改善箇所説明図

130Aオルタネータ

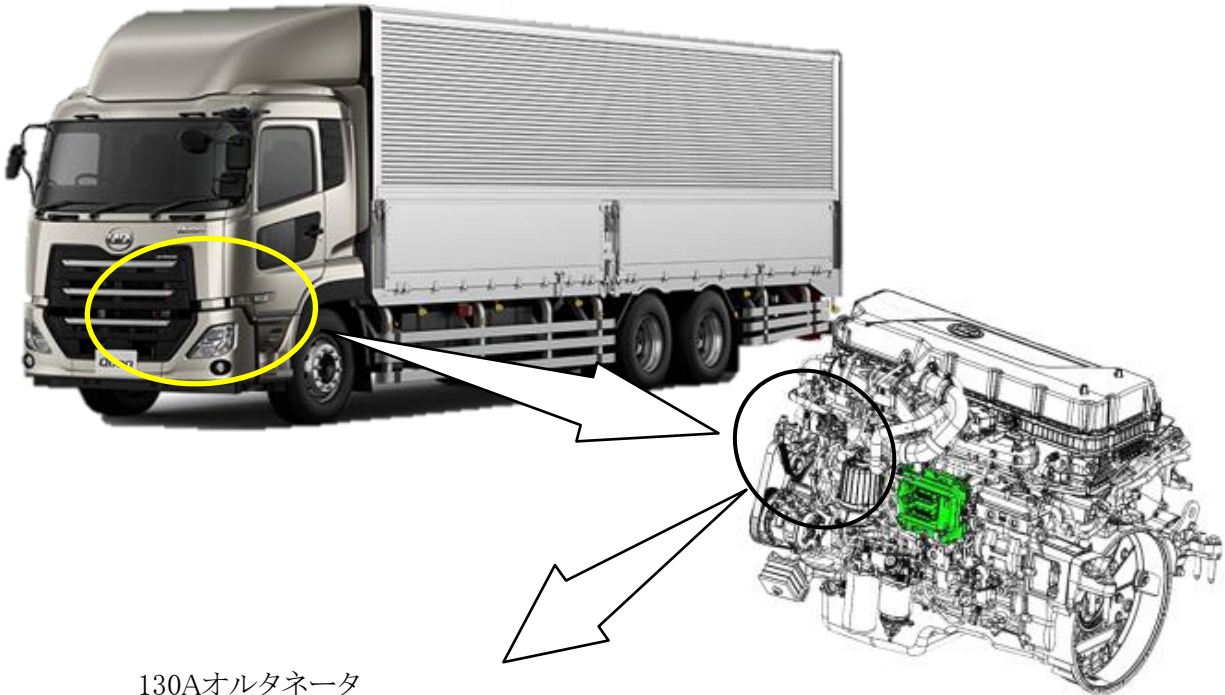
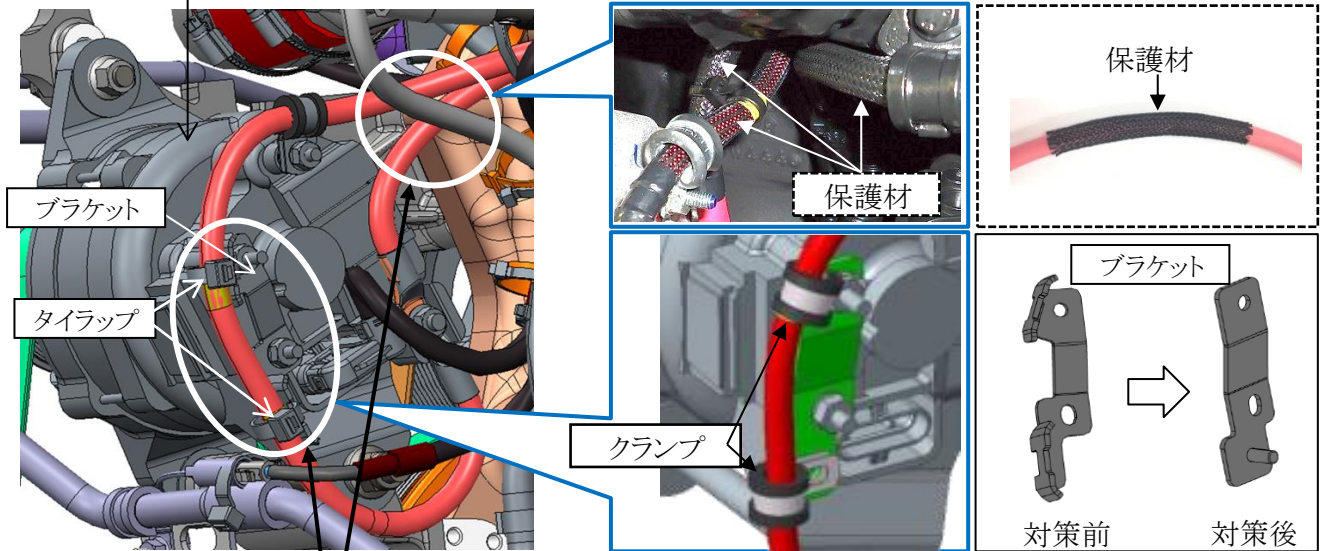
基準不適合発生箇所

130アンペア仕様のオルタネータ電源配線において、オルタネータ裏側の配索及び固定方法が不適切なため、振動により当該配線が固定ブラケットのエッジ部と干渉して被覆を損傷させることがある。そのため、そのままの状態で使用を続けると、当該配線が短絡し発熱・発煙するおそれがある。

改善措置の内容

全車両、電源配線に保護材を取付けて、固定ブラケット及びクランプを対策品に交換する。なお、電源配線に損傷がある場合は補修又は新品に交換する。

注： は交換する部品、 は追加する部品を示す。

識別： オルタネータ裏側の電源配線に装着された保護材で識別する。
